大洗研究所(南地区)
高速実験炉原子炉施設(「常陽」)

主冷却機建物の地盤改良工法の変更について

令和4年1月28日

国立研究開発法人日本原子力研究開発機構

図 地盤改良を考慮したすべり安全率の評価フロー

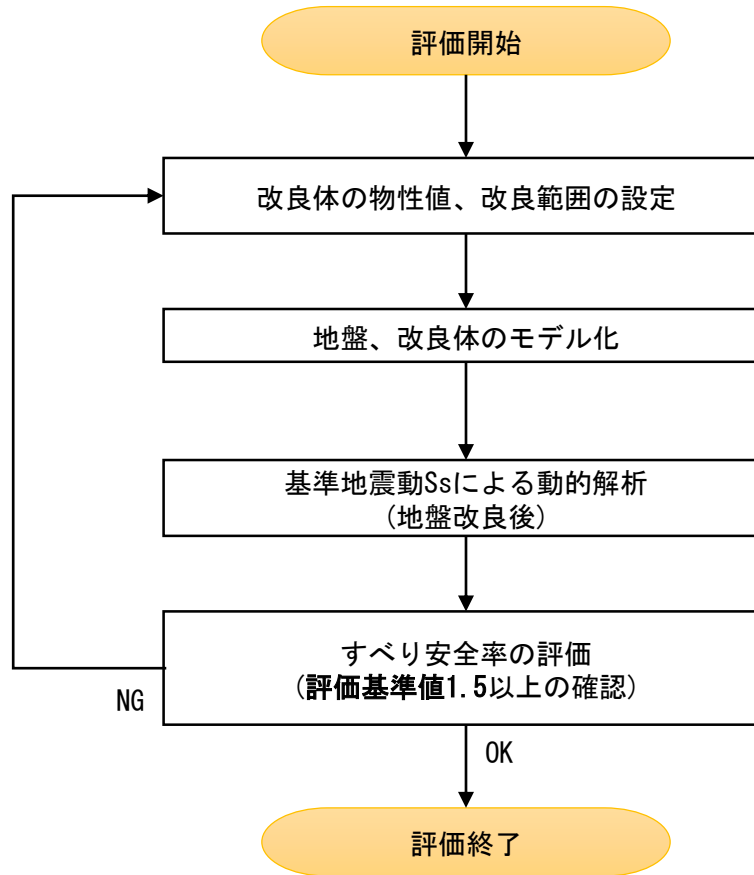
- ・ 地盤改良を考慮したすべり安全率の評価フローを下図に示す。
- ・ 設置許可段階において、すべり安全率が評価基準値1.5以上となるよう改良体の物性値、改良範囲を設定する。
- ・ 設定した改良体を主冷却機建物の地盤モデルに反映し、地盤改良後のすべり安全率の評価を実施する。

図 断面図 (C-C' 断面)

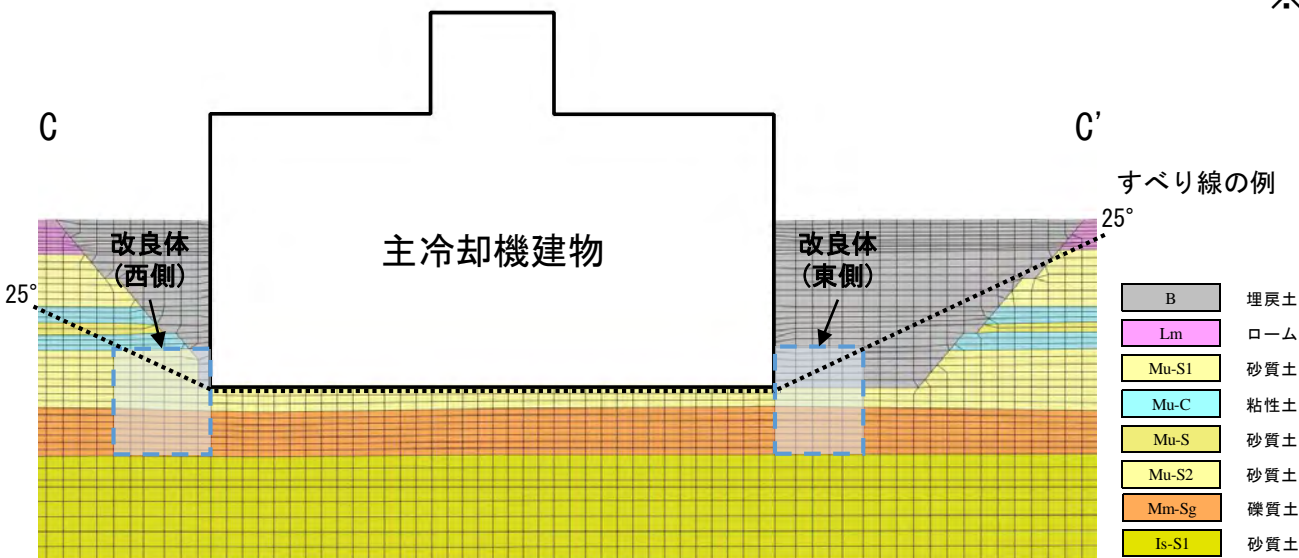
- ・地盤改良の範囲は、必要なせん断抵抗力が確保されるよう建物側面の東側、西側に設定する。
 - ・地盤改良の範囲の下端は、破壊が生じない地盤 (Is-S1層) に設定する。
- ※詳細な範囲については、今後のすべり安全率の評価結果等により決定する。

※地盤改良の詳細な範囲は今後のすべり安全率の評価等により決定する。
